URZĄD MIASTA PIEKARY ŚLĄSKIE BIURO ZAMÓWIEŃ PUBLICZNYCH

BZP.271.20.2024

WYJAŚNIENIA I MODYFIKACJA TREŚCI SPECYFIKACJI

Budowa basenu pływackiego w Piekarach Śląskich

Detal układania kabli grzewczych/ maty grzewczej w rampie

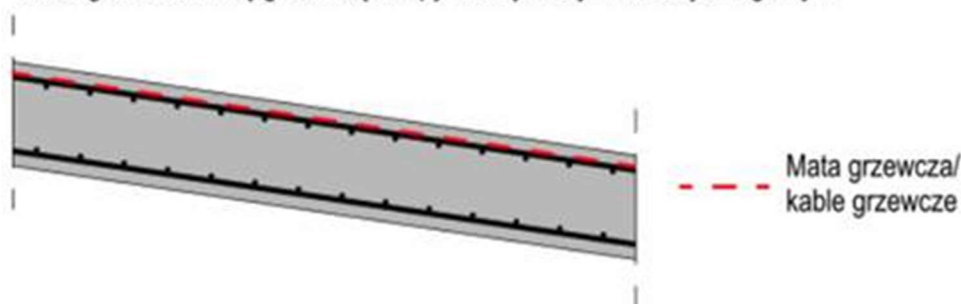
Brak projektu kabli grzewczych, prosimy o udostępnienie projektu.

W etapie A zostało zaprojektowane ogrzewanie rampy zjazdowej w postaci elektrycznych mat grzewczych. W matach jest zaprojektowany czujnik wilgoci i temperatury – uruchamiający matę.

Maty grzewcze w płycie żelbetowej rampy zjazdowej należy układać zgodnie z niższej przedstawionym schematem części konstrukcyjnej.

Kable grzewcze/matę grzewczą rampy należy ułożyć na zbrojeniu górnym.
